Armadillo-500 シリーズ リビジョン情報

CPU モジュール A5001/A5027/A5067
ベースボード A5501/A5527/A5567
FX ボード A5427/A5467
インターフェースボード A542701/A546701

Version 1.2.1
2011/10/24

Armadillo-500 シリーズリビジョン情報

図 4.1 無線 LAN モジュール取り付けネジ穴位置

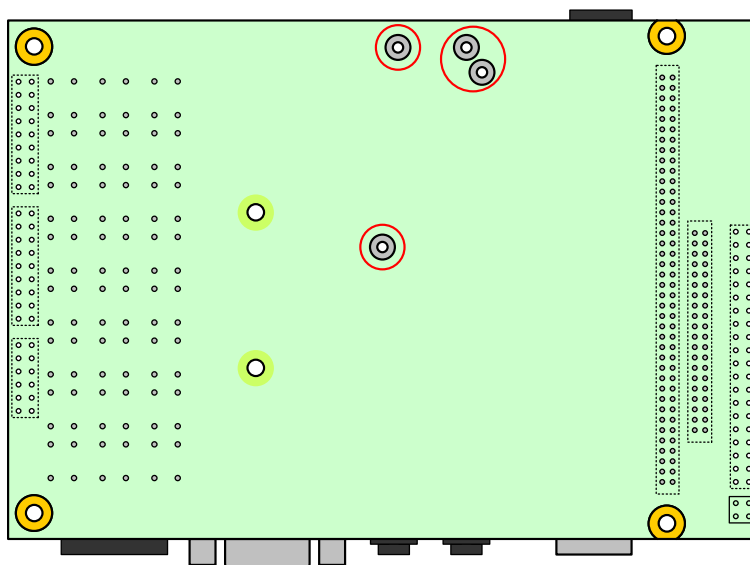
4.8. インターフェイスボードの無線 LAN モジュール取り付けネジ穴径変更

インターフェイスボードに、Armadillo-WLAN 評価セット(型番：OP-WL11D-01)^[2]に同梱されている、Armadillo-WLAN モジュールおよび外付けアンテナセットを固定するためのネジ穴径を変更します。

取り付けに使用するネジ径および、取り付けネジ穴径が共に $\phi 2.0\text{mm}$ であり、取り付けが困難であるためネジ穴径を変更します。変更するネジ穴の位置を、「図 4.1. 無線 LAN モジュール取り付けネジ穴位置」に示します。

従来 $\phi 2.0\text{mm}$ であった取り付けネジ穴径を、 $\phi 2.2\text{mm}$ に変更します。

- ・ インターフェイスボード Rev. E 以降
